DODATEK č. 2 KE SMLOUVĚ O DÍLO č. SOD/00228/2022/OIÚ

Dodávka a instalace venkovních hracích prvků včetně dopadových ploch, MŠ Větrník

Odpočtový změnový list č.-:	2
-----------------------------	---

Stavba: MŠ Větrník - doplnění travního koberce

1. Situace plochy hřiště pro travní koberec
2. Změnový list č. 2

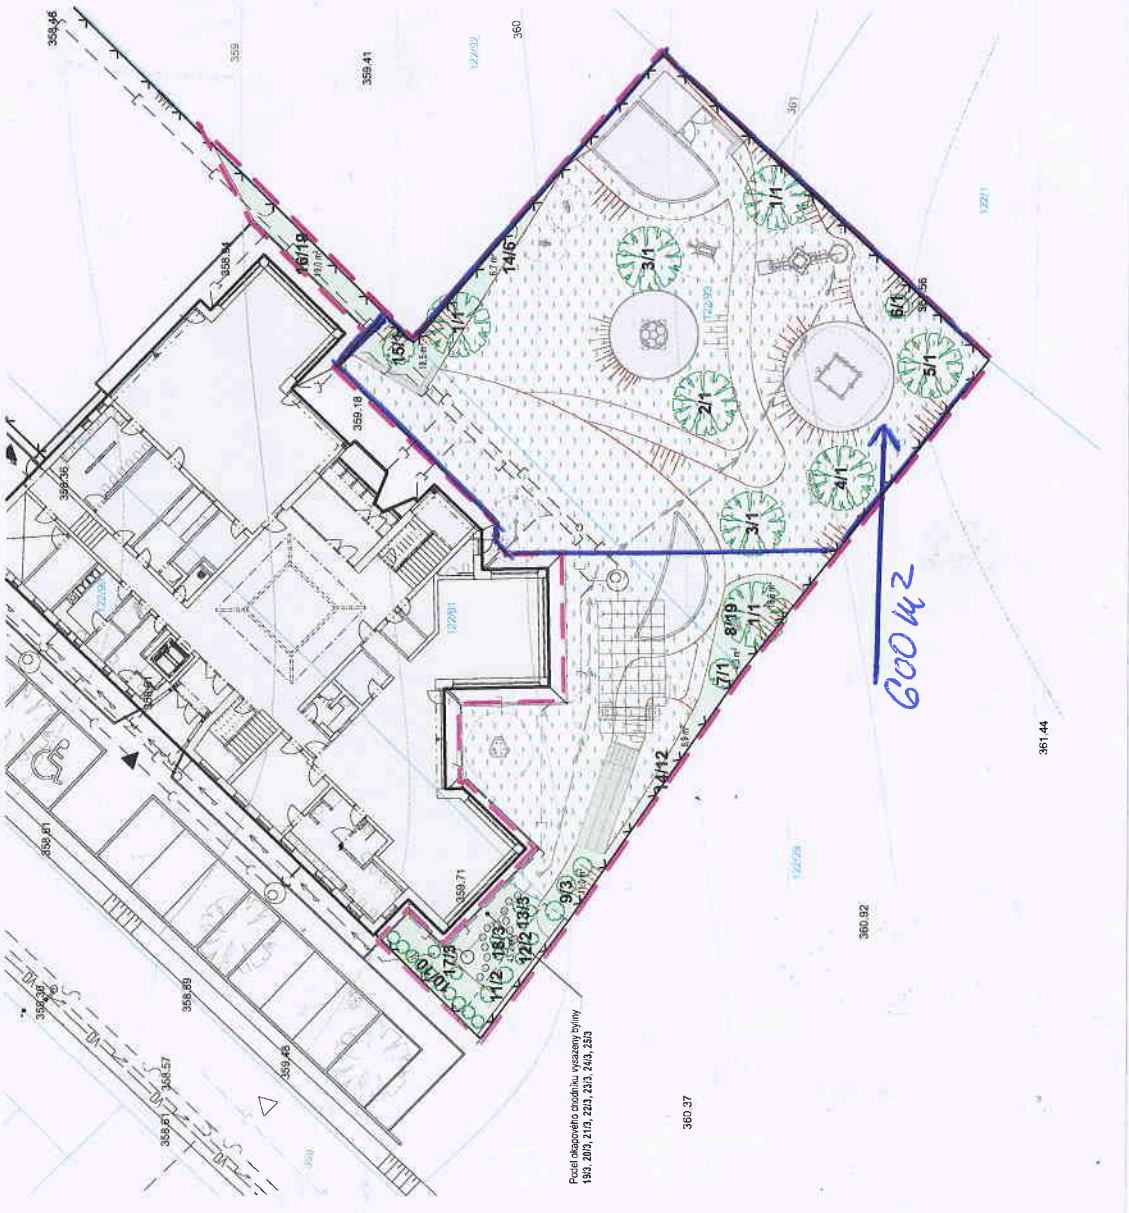
1. Z důvodu uvedeném v článku I., odst. 1. tohoto dodatku, se smluvní strany dohodly, že na maximální plochu zahrady, jejíž využití není limitováno realizací stavebních úprav zabraňujících dalšímu sesuvu svahu v důsledku vydatných dešťů, bude, namísto založení trávníku osemem, položen travní koberec. Jedná se o plochu 600 m², převážně východní části zahrady, tak jak je vyznačeno v Situaci, která je přílohou č. 1 tohoto dodatku. Rozsah prací je vymezen změnovým listem, resp. rozpočtem, který je přílohou č. 2 tohoto dodatku.

Na základě požadavku investora bylo rozhodnuto o zrušení položky č.62 v rozsahu 600m2
Na základě požadavku investora byla část položky č. 62 v rozsahu 600m2 nahrazena položkou novou – založení parkového trávníku travním kobercem, včetně přípravy, rozprostření ornice, úpravy zeminy, zavlažení

cenová specifikace změnového listu					
oddíl	popis	m.j.	množství	cena / mj	cena / oddíl
62 K SD05	Založení parkového trávníku, včetně dodávky travního semene a úpravy zeminy, zavlažení	m2	-600	42	-25.200,-
	Založení parkového trávníku travním kobercem, včetně přípravy, rozprostření ornice, úpravy zeminy, zavlažení	m2	+600	410,50	+271.500,-
